RELATÓRIO DE AUDITORIA	
Ordem de Serviço:	Nº 27/2016/CGM - B
Unidade Auditada:	Hospital do Servidor Público Municipal / Secretaria Municipal de Serviços e Obras
Período de Realização:	01/08/2016 a 01/12/2016

O tratado nesse documento refere-se especificamente à reforma da sala de Angiografia, a qual foi realizada, mediante Contrato nº 006/SIURB/2015, pela empresa SEC Engenharia. Esse relato foi separado do relatório principal pelo fato do procedimento licitatório ter sido administrado pela antiga Secretaria Municipal de Infraestrutura Urbana e Obras (SIURB), atual Secretaria Municipal de Serviços e Obras - SMSO. Dessa forma, as manifestações apresentadas foram realizadas pela antiga SIURB, e não pelo HSPM.

Imagem 01 - Prancha 15019pear02r00

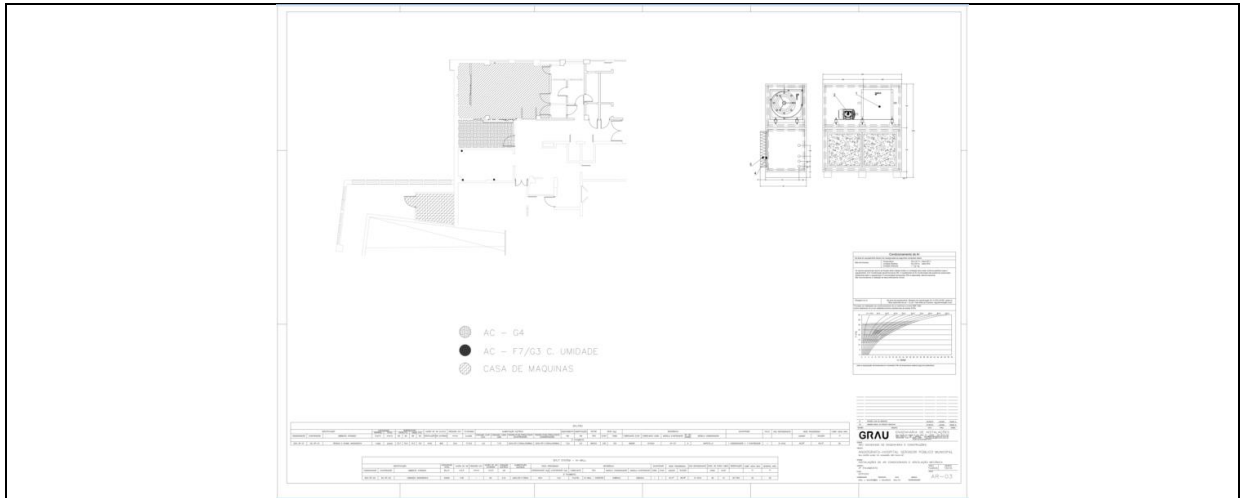
Da lista apresentada acima, 11 projetos elaborados em pranchas A0 poderiam ter sido realizados em pranchas de formato A1, conforme é possível verificar nas imagens exemplos abaixo, as quais demonstram má utilização da área do formato adotado.

A adoção da forma inadequada para as pranchas supracitadas implicou em desperdício de R\$ 14.967,48 tendo em vista a diferença nos preços unitários das pranchas.

Como se entende que 11 das pranchas A0 poderiam ser substituídas, sem prejuízo à qualidade da informação, pelas menos custosas pranchas A1, sugere-se um prejuízo potencial de R\$ 14.967,48. Somando-se ao BDI de 20%, o desperdício sugerido fica em R\$ 17.960,97.

“Sob a nossa análise, para uso na obra, e devido a diversos equipamentos, detalhamentos de dutos, quadros e especificações próprias, o tamanho A0 permite uma melhor visualização dos projetos e também melhor manipulação na obra. Quanto a suposta prancha redundante, são parecidas, porém houve a necessidade de elaboração de outra, devido a mudança no sistema de emergência, solicitada pela Autarquia, o que acarretou inclusive a reexecução dos serviços correlatos.”

Imagem 06. Extrato do selo da prancha 15019pefc05r00.

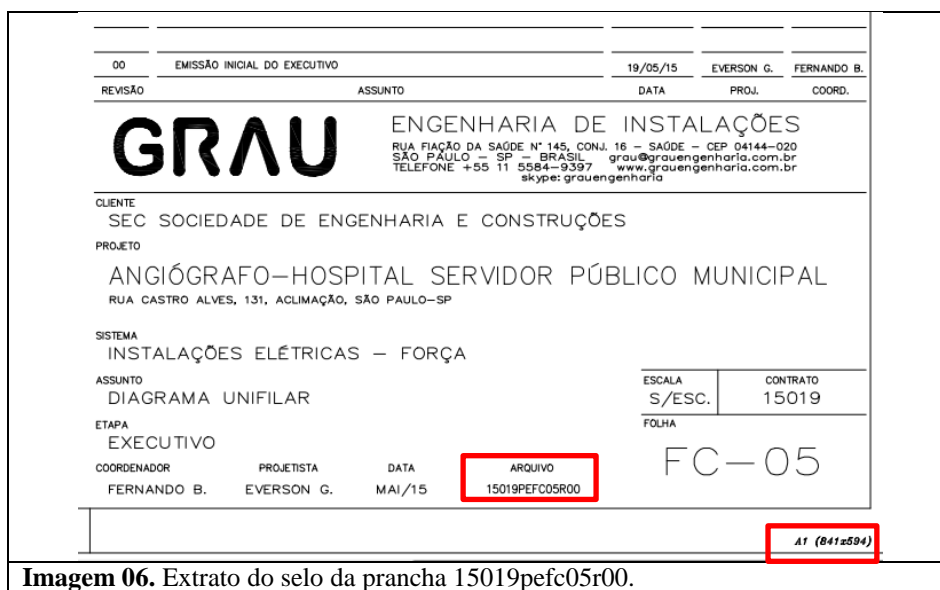
Além disso, foi identificada a compra redundante no valor de R\$ 4.147,48, referente às pranchas **15019pefc05r00** e **15019pefc05r01**, as quais são praticamente idênticas (poucas mudanças em especificações), não havendo justificativa para a aquisição das unidades. Sendo assim, sugere-se o desperdício na compra de uma das pranchas. Com o BDI, o prejuízo potencial fica em R\$ 4.976,98.

Com relação às pranchas 15019pefc05r00 e 15019pefc05r01, embora modificações tenham de fato sido realizadas, elas não justificam um novo pagamento no valor de R\$ 4.147,48, visto que elas foram mínimas e, portanto, o trabalho de alteração não corresponde às horas de trabalho previstas para esse serviço, conforme detalhamento da composição de custo.

Cabe ressaltar ainda que, em indicação no selo nas pranchas 15019pefc05r00 e 15019pefc05r01 (imagem 06), verifica-se que a planta deveria ser impressa em A1, não em A0. Isso corrobora o apontamento desta Controladoria quanto à inadequação da compra de pranchas formato A0, em detrimento das recomendadas e menos custosas pranchas de formato A1.
